LAPORAN JAWATANKUASA KIRA-KIRA WANG NEGARA
PARLIMEN KETIGA BELAS

PENGURUSAN PROJEK-PROJEK PEMBINAAN SEKOLAH MENENGAH
KEBANGSAAN AGAMA DAN KEMUDAHAN LAIN YANG BERKAITAN

KEMENTERIAN PENDIDIKAN MALAYSIA (KPM)

<p>SMKA Sheikh Haji Othman Abdul Wahab <i>Manhole di Blok Akademik Blok E yang tersumbat telah siap diperbaiki</i></p>

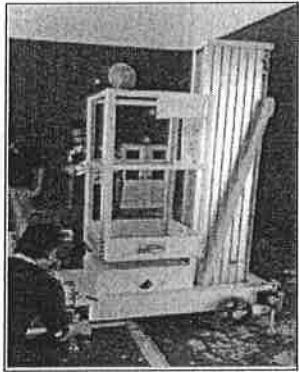
SEBELUM	SELEPAS
